Omgevingsplan Woningbouwlocatie Amsteleind, gemeente Oss

Toetsingsadvies over het milieueffectrapport

4 september 2025 / projectnummer: 3910

Figuur 1: Verbeelding Ontwerp-omgevingsplanwijziging Amsteleind-Noord (bron: MER).

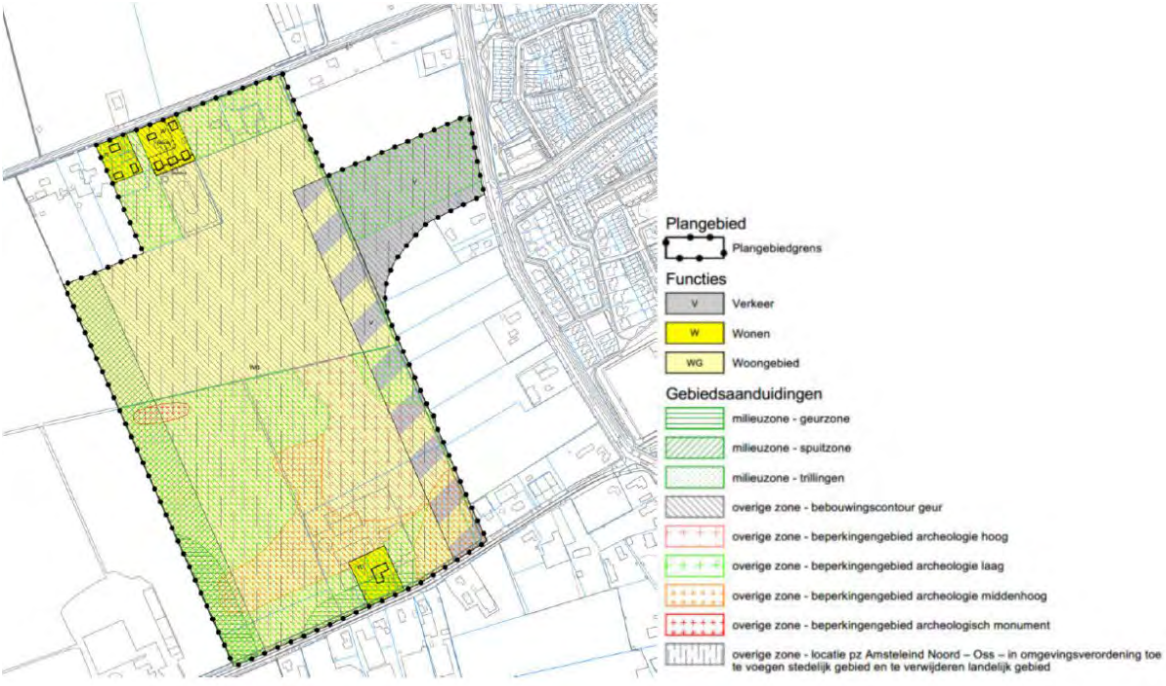
- **De uitgangspunten in het MER sluiten niet aan op het ontwerp-omgevingsplan Amsteleind-Noord**. Dit plan legt bijvoorbeeld wel het maximaal aantal woningen vast en de aanpassing van de Heihoeksingel, maar biedt veel ruimte voor de toekomstige inrichting van Amsteleind-Noord. Het MER gaat daarentegen uit van de stedenbouwkundige en landschappelijke structuur zoals voorgesteld in de Ontwikkelvisie. Omdat het plan deze structuur niet vastlegt, mag het MER daar ook niet van uitgaan.

De gemeente Oss wil een globaal omgevingsplan vaststellen. In dit geval wordt daarmee op gebiedsniveau met contouren vastgelegd welk type gebruik waar is toegestaan (of juist niet) en welke vereisten daarbij gelden. Het ontwerp-omgevingsplan stelt daarbij dat er maximaal 1.000 woningen gebouwd mogen worden waarbij het aandeel grondgebonden woningen minimaal 60% is. Het plan legt ook het ruimtebeslag van de toekomstige inrichting van de Heihoeksingel vast.

Het omgevingsplan legt niet de stedelijke en landschappelijke structuur vast: daarmee ligt niet vast waar in de toekomstige wijk bijvoorbeeld watergangen, bouwblokken of groen gaan komen en in welke omvang en/of verhouding. Het MER zegt hierover: '*de stedenbouwkundige / landschappelijke structuur en de uitgangspunten worden niet 1 op 1 juridisch vastgelegd in de omgevingsplanwijziging Amsteleind Noord*'.[5] De Commissie wijst erop dat wanneer een omgevingsplan ruimte biedt voor verdere uitwerking, het MER moet onderzoeken wat deze ruimte omvat en wat de betekenis daarvan is. Denk daarbij aan bandbreedtes en het verkennen van de hoeken van het speelveld.

Het MER voor Amsteleind gaat echter uit van de stedenbouwkundige en landschappelijke structuur en de uitgangspunten voor het gebied zoals beschreven in de Ontwikkelvisie.[6] Voorafgaand aan realisatie worden deze structuur en uitgangspunten vastgelegd in een ontwikkelkader, zo staat in paragraaf 3.1 van de motivering van het ontwerp-omgevingsplan. Dit ontwikkelkader zal straks de inhoudelijke randvoorwaarden voor de uitgifte van gronden aan één of meer ontwikkelaars bevatten. Omdat deze nu nog niet in het ontwerp-omgevingsplan staan, mag het MER hier echter niet van uitgaan. Als voorbeeld: in de effectbeschrijving landschap wordt ervan uitgegaan dat bestaande landschappelijke groenelementen in Amsteleind-Noord in stand blijven en worden versterkt, conform de

Ontwikkelvisie. Het ontwerp-omgevingsplan borgt het behoud van deze landschappelijke elementen echter niet.

De Commissie constateert daarom dat het MER en het ontwerp-omgevingsplan nu niet op elkaar passen. Er zijn twee manieren om dit op te lossen. Met beide manieren is tegelijk een andere lacune van dit MER in te vullen, namelijk dat er geen redelijke alternatieven zijn onderzocht.[7]

De Commissie adviseert om voorafgaand aan het besluit ervoor te zorgen dat MER en ontwerp-omgevingsplan op elkaar aansluiten. Dat is nodig om het MER ten grondslag te kunnen leggen aan het besluit over het plan.
